## SERVICE INFO – INA 0108

# Отстраняване на шумове

## от задвижването на спомагателните възли

Производител:	Opel
Модели:	Astra H, Signum, Vectra C, Zafira B
Двигател:	Z18XER
Арт. номер:	535 0143 10

Снимка 1: Смяна на твърда ремъчна шайба с механизъм за свободен ход на генератор

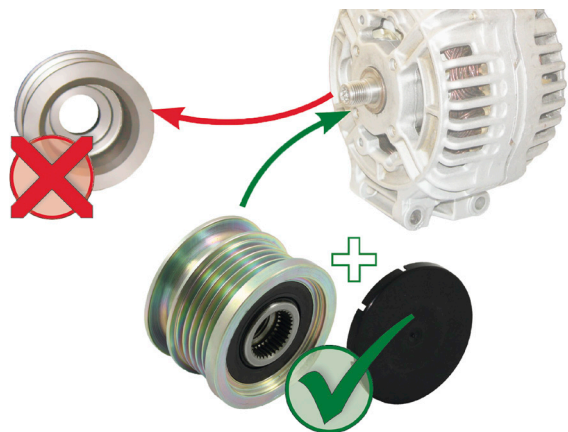
Поради силните вибрации от V-образния канален ремък, силни шумове могат да възникнат в автомобилите описани горе, оборудвани с твърда ремъчна ролка на генератора.

Като техническо решение Schaeffler Automotive Aftermarket за тези превозни средства предлага механизъм за свободен ход на генератор. Това намалява динамичното натоварване на задвижването на спомагателните възли и по този начин предотвратява шума.

Schaeffler Automotive Aftermarket препоръчва повлияните превозни средства да се оборудват с механизъм за свободен ход на генератор 535 0143 10. Имайте предвид: От първостепенна важност е да се изпълняват приложените инструкции по монтаж!
